Scala lokalplan

På bestilling fremsendes bilag 8 med en grafik, der viser udviklingen i sammenbindingerne mellem tårnene.

Sagsnr.
2012-154106

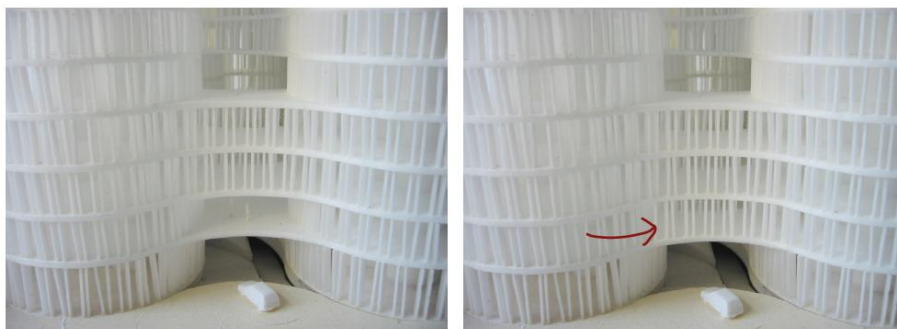
Det forslås, at de to runde bygninger mod Jernbanegade sammenbygges i 1. sals niveau (byhaven). For at imødekomme ændringsforslaget, ændres lokalplanforslaget, så der nu gives mulighed for at lukke af fra byhaven mod Jernbanegade.

Fig. 1. T.v. vises en illustration af lokalplanforslaget, hvor der er åbent ind til byhaven. T.h. vises ændringsforslaget (se den røde pil), hvor de to tårne sammenbindes henover nedkørslen til p-kælderen. Det vurderes at ændringen ikke vil få arkitektoniske konsekvenser. Tårnenes form kan stadig aflæses ved nedkørslen til p-kælderen.

Fig. 2. T.v. vises en illustration af lokalplanforslaget, hvor åbningen til byhaven er i én etage. T.h. vises den nye åbning i to etager (se den røde pil), som giver en bedre kontakt til Axeltorv.

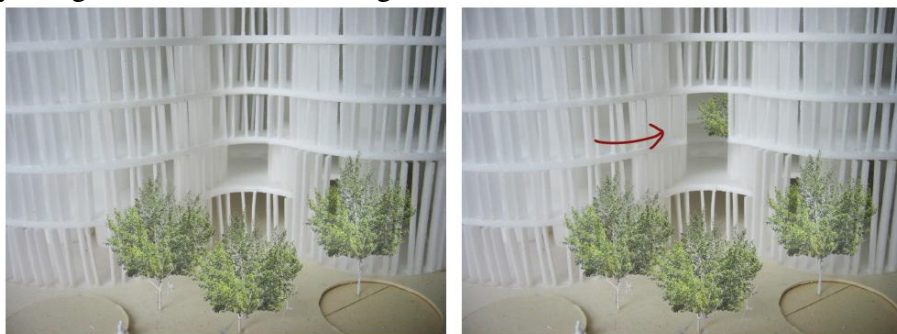
Herudover forslås det at åbne op mod Axeltorv, så der fra kun at være åbning i én etage bliver åbning i to etager. Det er oplyst, at den ekstra åbning vil generere mindre vind, da vinden fordeles bredt, og at der vil blive plantet høje træer på Axeltorv ud for åbningen, som vil skærme yderligere for eventuelle vindgener.
